Zoom produit

Septembre 2024

NOUVEAU LOQUETEAU MAGNÉTIQUE

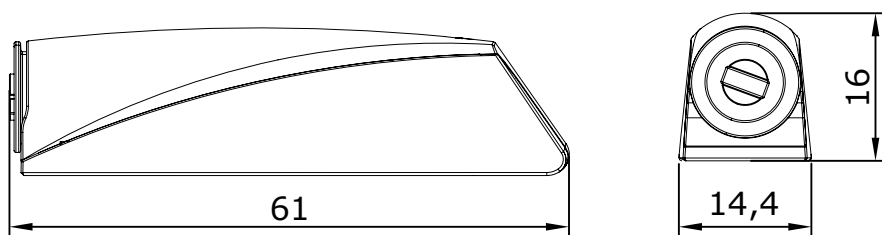
Dès aujourd'hui, nous **changeons le design** du loqueteau magnétique pour nos portes battantes, relevantes, et abattantes.

Plus petit et positionné sur les côtés, il est **plus discret** que sa version précédente.

Pour cette nouvelle version, il faut **2 loqueteaux** qui se placent dans les **angles** du caisson, à la place d'un seul vissé au centre du caisson.
